浸水防止設備における荷重の組合せの適正化について

6.9.3 強度評価における津波荷重等の鉛直方向荷重の考え方について

図 6.9.3-2 設備に作用する鉛直方向荷重の概念図
 (津波荷重が設備の下側から作用する場合)

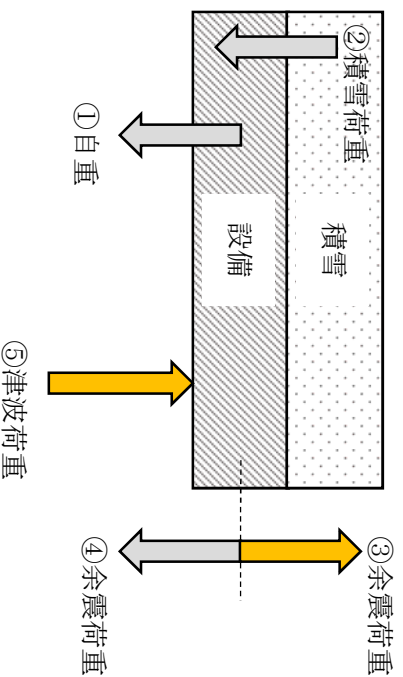
- (1) 取水路、放水路等の経路からの津波により、鉛直上向きの突き上げ荷重が作用する浸水防止設備については、鉛直下向きに作用する「①津波浸水荷重」、「②自重」、「③積雪荷重」、「④余震荷重」が、突き上げ荷重を打ち消すため考慮しないこととしている。
この考え方は、各設備に適用されているが、表1に示す2.~8.の設備は「②自重」を、2.に示す設備については「③積雪荷重」を下向きから上向きに変換して組み合わせており、基本的な考え方と相違するため、荷重の組合せを適正化する。
- (2) 余震荷重のうち上向きに作用する荷重については、震度が1G以下となる場合、余震荷重よりも自重の方が大きく、余震による上向きの荷重が生じないため、考慮しないこととしている。
しかし、表1に示す2.~8.の設備は、震度が1G以下にも拘わらず鉛直上向き荷重を考慮しており、基本的な考え方と相違するため、荷重の組合せを適正化する。
- (3) (2)に示した事項については、表1に示した設備以外に「緊急用海水ポンプ点検用開口部浸水防止蓋」及び「緊急用海水ポンプ人員用開口部浸水防止蓋」においても適用しているため、合せて荷重の組合せを適正化する。

(2) 津波荷重が設備の下側から作用する場合の鉛直方向荷重の考え方について
 構造物の床面又は上版に水平に設置する設備の鉛直方向に作用する荷重については、自重、積雪荷重、余震荷重及び津波荷重を組み合わせて評価を行う。荷重の組合せについては、荷重が作用する向きを考慮し、安全側の評価となるように適切に組み合わせる。それぞれの荷重が作用する向きは表 6.9.3-2 及び図 6.9.3-2 に示される向きとなることから、津波荷重及び鉛直上向きの余震荷重を考慮し、自重、積雪荷重及び鉛直下向きの余震荷重は考慮しないこととする。ただし、余震の震度が1G以下となる場合は、余震荷重より自重の方が大きくなることから、余震による上向きの荷重が生じないため、鉛直上向きの余震荷重についても考慮しないこととする。

表 6.9.3-2 に設備に作用する鉛直方向荷重一覧、図 6.9.3-2 に設備に作用する鉛直方向荷重の概念図を示す。
